Informe Consolidado de Solicitud de Aclaraciones, Rectificaciones y/o Ampliaciones Complementario a la Declaración de Impacto Ambiental del Proyecto "Parque Eólico Pemuco"

Nombre del Titular : Engie Energía Chile S.A.
Nombre del Representante Legal : Pablo Rodolfo Espinosa Aguirre
Dirección : Avenida Apoquindo 3721 Piso 6. Las Condes

Tabla 4.1: Georreferenciación de mediciones discretas de ruido

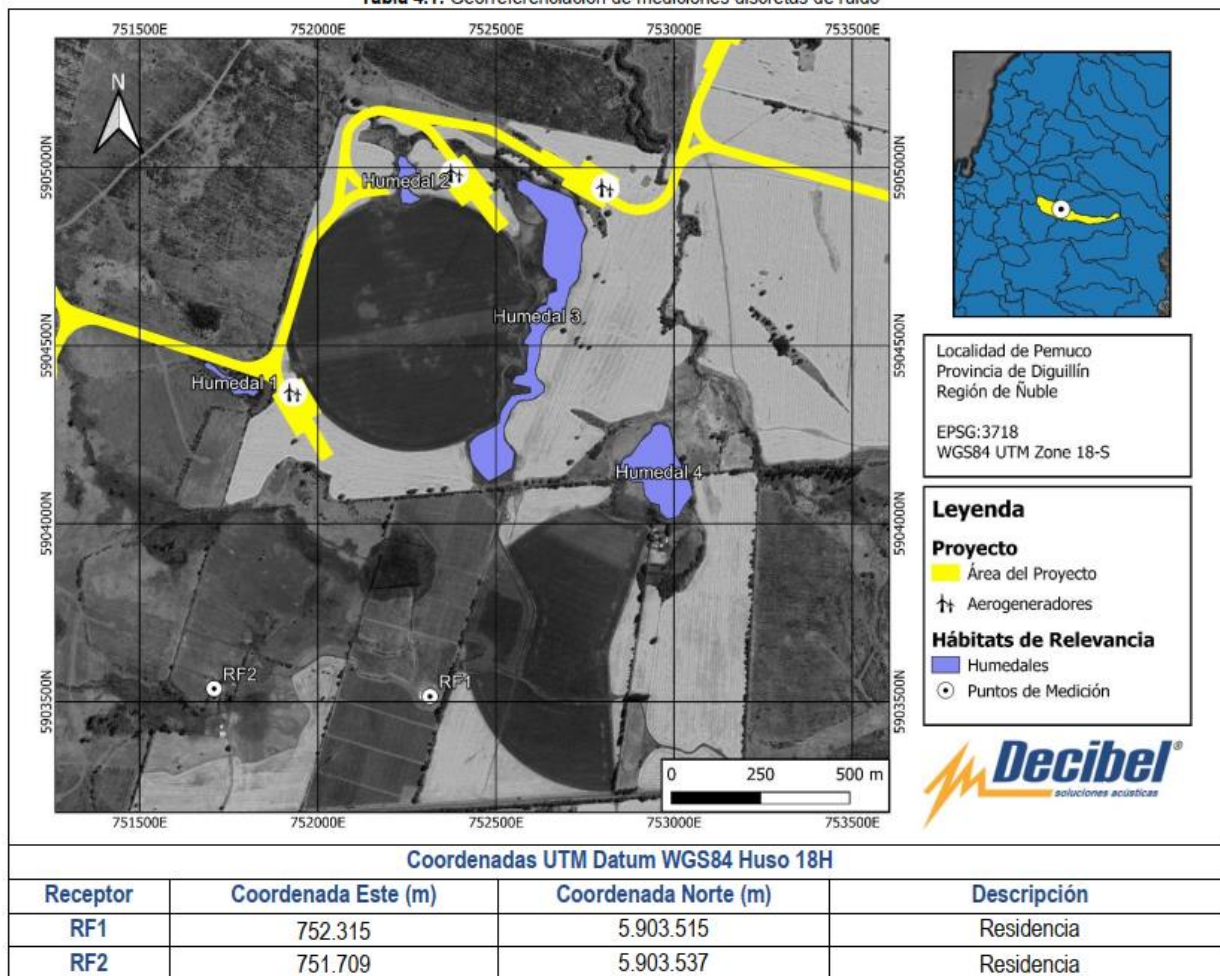
3.4. Para caracterizar el nivel de ruido de fondo de los humedales estacionarios, el titular presenta mediciones discretas de nivel de presión sonora en los puntos RF1 y RF2, para período diurno y nocturno, realizadas el día 13 de enero de 2022. Junto con lo anterior, se presentan los resultados de las mediciones realizadas en el punto Mon 2, que corresponde a una estación de monitoreo continua que registró los niveles de presión sonora entre el 20 y 23 de diciembre de 2022. Se observa que los puntos discretos RF1 y RF2 están aproximadamente a 1 km del humedal más cercano, mientras que el punto Mon 2 está a aproximadamente 500 metros del humedal 3. En vista de lo anterior, se solicita aclarar de qué forma los niveles de presión sonora de ruido de fondo presentados son representativos y característicos de los hábitats identificados, tal como se indica en el Criterio de evaluación en el SEIA: Evaluación de impactos por ruido sobre fauna nativa, toda vez que las mediciones se realizaron en un ambiente distinto al que se quiere representar. Por lo anterior, en caso de que no se presenten los antecedentes técnicos suficientes para establecer adecuadamente la representatividad de las mediciones, se solicita rectificar presentando nuevas mediciones de ruido de fondo, en los hábitats de relevancia.
